**Mise en place des Périmètres de protection de la  
retenue de Keratry**

**Communes de Douarnenez et Kerlaz  
Département du Finistère**

**AVIS COMPLEMENTAIRE**

**Le 29 mai 2020**

*Figure 1 : Photo aérienne : proposition exploitant*

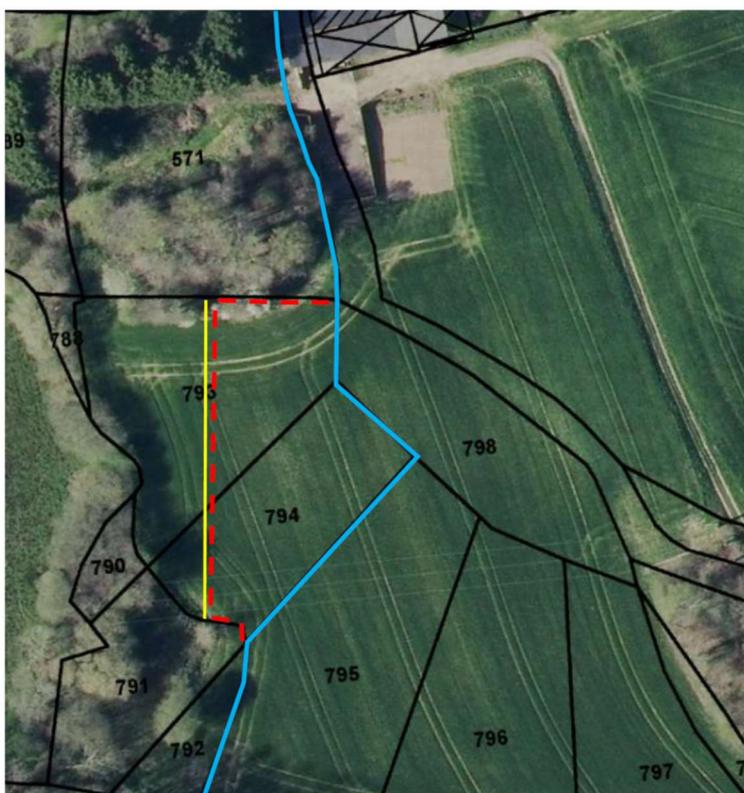
L'exploitant, M. Paul Kervarec, sollicite une réduction du périmètre de protection rapproché 1 au niveau des parcelles A 793 et 794 (Le Juch). Il propose de limiter l'emprise du PR1 sur ces deux terrains, à une bande tampon d'une largeur de quelques mètres le long de l'affluent du Ris. Cette bande tampon étant complétée par la réalisation d'un talus réalisé sur les parcelles A 793 et A 794.

Les parcelles 793 et 794 présentent une pente relativement importante dans leur partie ouest (supérieures à 10% - source geoportail). Toutefois, la mise en place du talus à l'emplacement indiqué sur la photo aérienne ci-dessus permettra de faire obstacle au ruissellement.

**Je donne donc un avis favorable à la modification du tracé du PR1 sur les parcelles A793 et 794 (cf. plan cadastral en annexe) sous réserve de la mise en place du talus (tracé jaune sur photo aérienne).**

*Figure 8 : Photo aérienne : proposition exploitant*

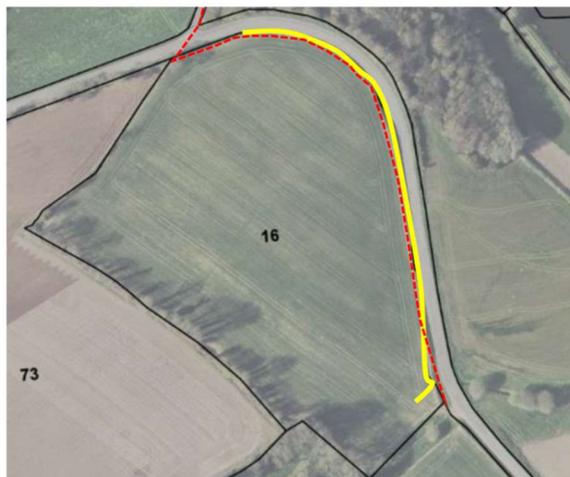
Les exploitants, M. et Mme LE MAT, sollicite l'exclusion de leur parcelle ZN 16 (Douarnenez) du périmètre de protection rapproché 1. Il propose la création d'un talus le long de la RD 39 en limite de parcelle ZN 16.

La parcelle, sensible au ruissellement et à l'érosion, alimente un affluent du Ris à une centaine de mètres en amont de la retenue. Afin de permettre une protection de la ressource et étant donné la difficulté d'exploitation de cette unique parcelle divisée en deux périmètres (PR1 et PR2), je propose l'extension du PR1 en limite du PR2. Cette nouvelle délimitation permettra de faciliter les démarches d'acquisition de parcelle.

**Je donne donc un avis défavorable au retrait de la parcelle ZN 16 du tracé du PR1 et j'inclus l'ensemble de la parcelle en PR1, le PR2 venant donc se caler le long du PR1, suivant la photo aérienne ci-dessus (cf. plan cadastral en annexe).**

Figure 12 : Photo aérienne proposition exploitant

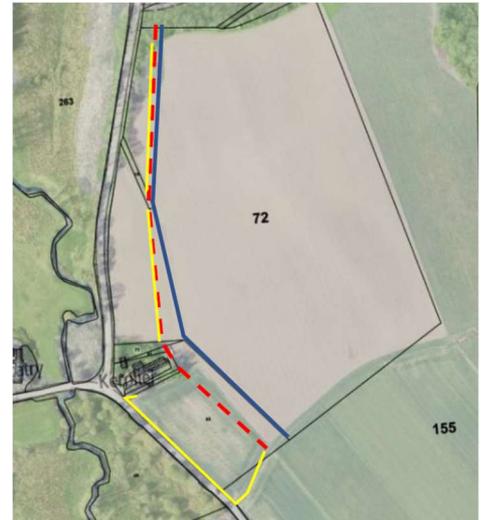
L'exploitant, M. Ronan GONIDEC, propose de caler la limite du PR1 sur l'extrémité de la propriété bâtie, selon les photos aériennes ci-dessous.

Il propose de créer deux talus en limite de PR1, ces talus seront réalisés de façon à conserver le chemin d'exploitation cadastré ZE16 et à bloquer d'éventuels coulées dans ce chemin.

L'exploitant propose également de caler la limite du PR1 de l'angle de la propriété bâtie à la limite avec la parcelle ZE 155, selon la photo aérienne ci-contre.

Il propose de créer un talus le long de la RD39 avec remontées le long du chemin d'exploitation et le long de la propriété bâtie.

**Ce talus en bas de pente et à proximité de la RD39 devra être réalisé suffisamment en retrait de la route afin d'éviter tout risque d'effondrement de l'accotement.**

**Je donne donc un avis favorable aux modifications du tracé du PR1 sur les parcelles ZE 16, ZN 62 et ZN 72 (cf. photos aériennes ci-dessus et plan cadastral en annexe), sous réserve de la mise en place des talus conformément au tracé jaune sur la photo aérienne ci-dessus.**

*Figure 14 : Photo aérienne : proposition exploitant*

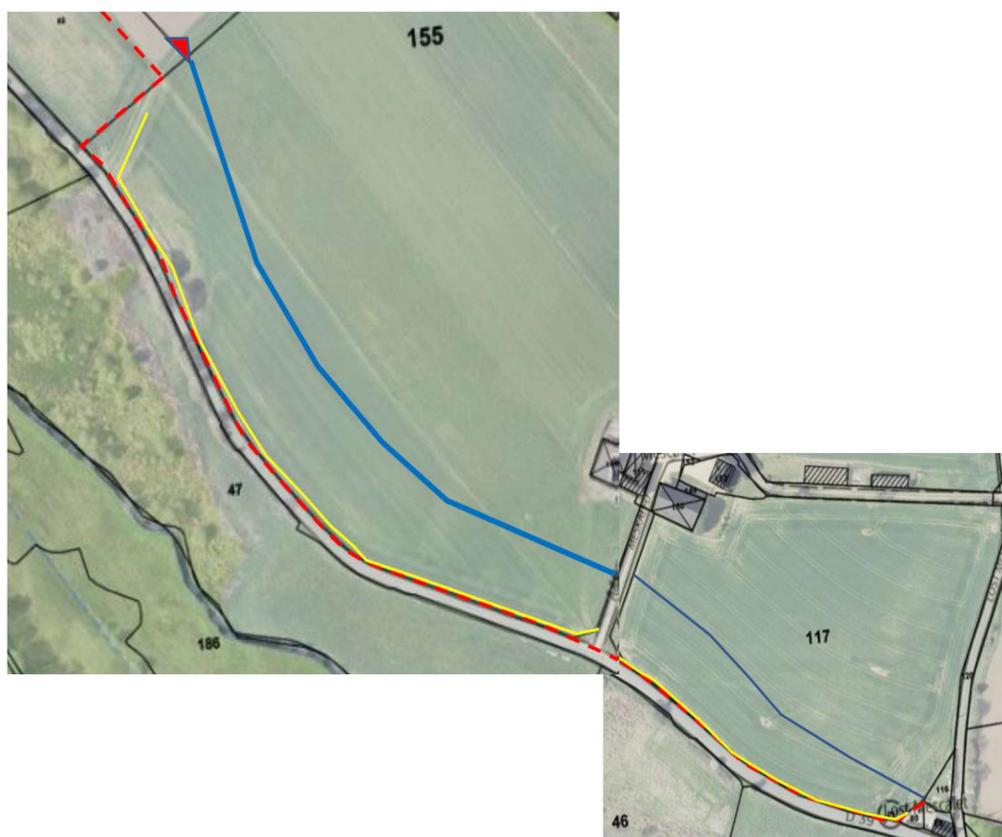
L'exploitant, M. Ronan GONIDEC, demande d'exclure les parcelles ZE155 et ZE117 du PR1 et de créer un talus en limite de la RD39, selon les photos aériennes ci-dessous.

Il existe un fort risque de ruissellement par le chemin d'exploitation, en raison d'un terrain fortement en pente, mais également par la présence d'une petite source en haut de la parcelle 155. Afin de réduire ce ruissellement, il est proposé la création d'un obstacle (triangle rouge sur figure 14) permettant de dévier les écoulements vers les parcelles 72 et 155. Ces écoulements seront stoppés par les talus créés en bas de pente.

Ces deux parcelles (155 et 117), très sensibles au ruissellement, alimentent la zone humide du Ris. Afin de permettre une protection de la ressource en limitant les ruissellements d'eaux chargées, je propose une nouvelle limite du PR1 à mi-parcours entre le tracé bleu (figure 14) et la RD39. Cette bande de terre d'une largeur de 15 mètres environ sera plantée et un talus sera créé entre le PR1 et PR2. Cette nouvelle délimitation est représentée sur la figure 15 page suivante et en annexe (plan cadastral).

**Je donne donc un avis défavorable au retrait des parcelles ZE 155 et ZE 117 du tracé du PR1 toutefois, je réduis l'emprise du PR1 à une bande d'environ 15 mètres de large le long de la RD 39 complétée par la plantation d'arbres au sein du PR1 et la création d'un talus entre le PR1 et le PR2 (comprenant des remontées le long des chemins d'exploitation), conformément à la photo aérienne ci-dessus. De plus, un obstacle devra être réalisé (triangle rouge sur figure 14) sur la parcelle 72, afin de dévier les écoulements du chemin d'exploitation vers les parcelles 72 et 155.**
